IMPIANTO AGRIVOLTAICO "MASSERIA ARCHI"		
Prot. MASE 0156476 del 02/10/2023	RISPOSTA OSSERVAZIONI ASSOCIAZIONE CIRCOLO DI LEGAMBIENTE LEVERANO E DELLA TERRA D'ARNEO	15/11/2023

Oggetto: [ID_VIP 9891] Progetto di un impianto agrivoltaico denominato "Masseria Archi", della potenza di 28,33 MW e delle relative opere di connessione alla RTN, da realizzarsi nei comuni di Leverano, Copertino e Nardò (LE).

CONTRODEDUZIONI ALLA NOTA PROT. 0156476 DEL 02/10/2023 recante le osservazioni dell'Associazione Circolo di Legambiente Leverano e della Terra d'Arneo.

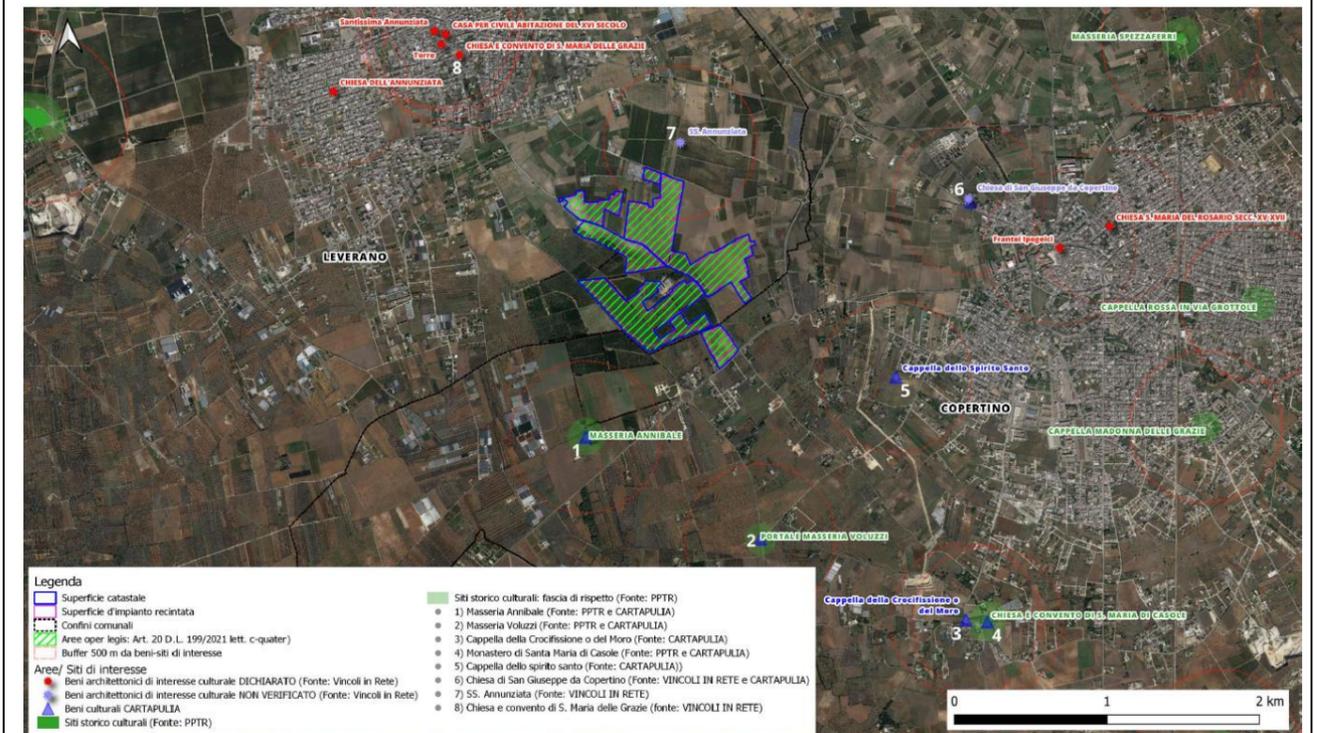
2. Sovrapposizione integrale dell'area di progetto con diversi beni dell'Atlante del Patrimonio di Comunità, approvato con Delibera della Giunta Comunale n. 87 del 20/07/2020, quale esito del percorso partecipativo del nuovo PUG in fase di definizione; l'Atlante è stato conseguentemente integralmente inserito nel DPP, insieme con le sue risultanze, definite graficamente nelle corrispondenti tavole delle invarianti strutturali, dopo essere stato già oggetto della Prima Conferenza di Copianificazione in sede regionale e, conseguentemente, adottato con Delibera di Consiglio Comunale n. 5 del 13/02/2023 e successivamente pubblicato per la raccolta di osservazioni.

NOTA 2. In riferimento al punto 2, si rappresenta che in sede di progettazione è stata effettuata una approfondita ricognizione bibliografica e cartografica della area e dei siti di interesse culturale, architettonico, archeologico etc. (cfr. elaborato “FP19001_ARC_VIA13-AreeDL-199-2021”) censiti nel territorio di intervento che ha portato all'individuazione di n. 8 beni prossimi all'area di progetto (Figura 2), non annoverati tra quelli identificati all'interno dell'Atlante del Patrimonio di Comunità. A tal riguardo sono state consultate le seguenti fonti ufficiali:

Figura 2. Zonizzazione delle aree idonee “ope legis” di cui al comma 8 dell’art. 20 del D.L. 199/2021 e s.m.i. (Inquadramento di dettaglio). Evidenziate dalla retinatura in verde le superfici di progetto esterne da fasce di rispetto tracciate da beni sottoposti a tutela ai sensi della parte seconda oppure dell’articolo 136 del D.Lgs. n. 42 del 22 gennaio 2004. Le Aree e i siti di interesse localizzati in prossimità dell’area di progetto sono stati contraddistinti da un identificativo numerico. I cerchi tratteggiati in rosso rappresentano il buffer di 500 m dai Beni/Siti di interesse individuati.

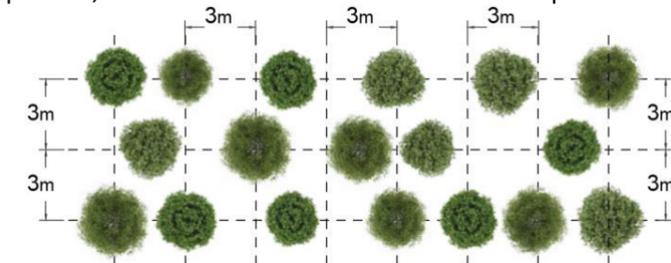
3. Incongruenze ed inadeguata definizione delle misure di mitigazione, in relazione alla scelta delle specie da impiegare ed al loro utilizzo, in particolare le specie scelte sono da considerarsi non idonee né per effettuare l'opere di mitigazione né adatte a vegetare in quel particolare tipo di terreno argilloso e suscettibile a ristagno, non sono state riportate nel progetto lo spessore delle fasce di mitigazione poste lungo la SP115 e quelle poste lungo le strade interne (riconosciute di valore paesaggistico come invariante dal DPP, non risulta sufficiente a garantirne l'effetto in questi ambiti di notevole e peculiare sensibilità, lungo tali fronti sarebbe necessario garantire almeno due filari arborei ed uno arbustivo per ottenere un effetto sufficiente, mentre sui restanti confini interni occorrerebbe almeno un filare arboreo ed uno arbustivo; non è previsto un piano di manutenzione – irrigazione – ripristino delle fallanze per tali fasce, nonché un monitoraggio da inserire nella relazione agronomica a cadenza quadriennale.

- lungo la SP 114 verrà realizzata un'area boscata di circa 2900 m² costituita da specie arboree di seconda grandezza. Le piante saranno messe a dimora secondo uno schema irregolare di distribuzione, mantenendo, tuttavia, un sestî d'impianto consono al passaggio dei mezzi meccanici per consentire le operazioni di manutenzione: nello specifico, si manterrà una distanza minima tra le specie di circa 3 m.

Figura 4. Esempio di adattamento della componente fotovoltaica alla presenza della componente agronomica.

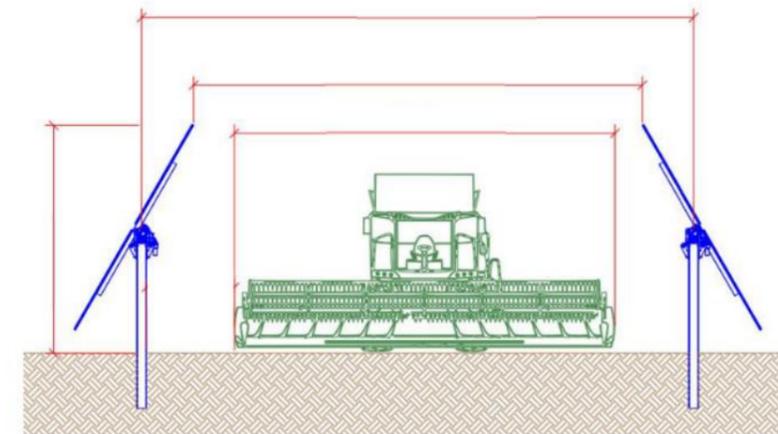
4. Il piano agronomico proposto riscontra delle criticità in relazione al tipo di coltura scelto (grano duro) che sebbene indicate come idonee per alcuni impianti di agrivoltaico ciò si riferisce ad altra tipologia d'impianto, a moduli fissi montati ad oltre 4 m dal suolo; altrà criticità rilevata è relativa alla metodologia irrigua prevista, attuata mediante l'utilizzo di "rotoloni semoventi", in cui l'apporto idrico viene ad essere distribuito sul campo tramite irrigatori a cannone a lunga gittata, che ruotano sul proprio asse. Tale tipologia irrigua non è assolutamente compatibile con la presenza dei moduli fotovoltaici installati come in progetto, in quanto questi, sia se posti orizzontalmente, sia se posti ad inclinazione massima, determinerebbero delle zone di carenza e di eccesso, ovvero aree in cui il getto obliquo del cannone verrebbe ad essere intercettato dalla superficie dei pannelli, non arrivando al suolo e dunque alle colture su di esso vegetanti, ed altre, poste alla base dei pannelli, in cui invece si concentrerebbero per scorrimento, determinando temporanei ristagni in un suolo a matrice argillosa come quello presente nell'area di progetto. Un giudizio certamente più positivo sarebbe derivato dalla scelta di ripristinare la coltura dell'agrumeto che necessita di pannelli più alti e specificatamente rivolte all'agrivoltaico, e che avrebbe avuto un valore già di mitigazione, e di questo vi sono esempi già avviati e di

Nel caso di progetto, si prevede di installare pannelli su tracker e non su strutture fisse, pertanto per consentire il passaggio dei macchinari è stato previsto di adattare diversamente la tecnologia alle coltivazioni, non innalzandoli, ma regolando momentaneamente l'inclinazione dei tracker in relazione sia alle esigenze delle colture in funzione dello stadio fenologico, sia all'eventualità di dover ricorrere ad operazioni colturali (come la semina o la mietitrebbiatura) che richiedano il passaggio di mezzi con altezza superiore alla minima distanza del pannello dal suolo (Figura 4).
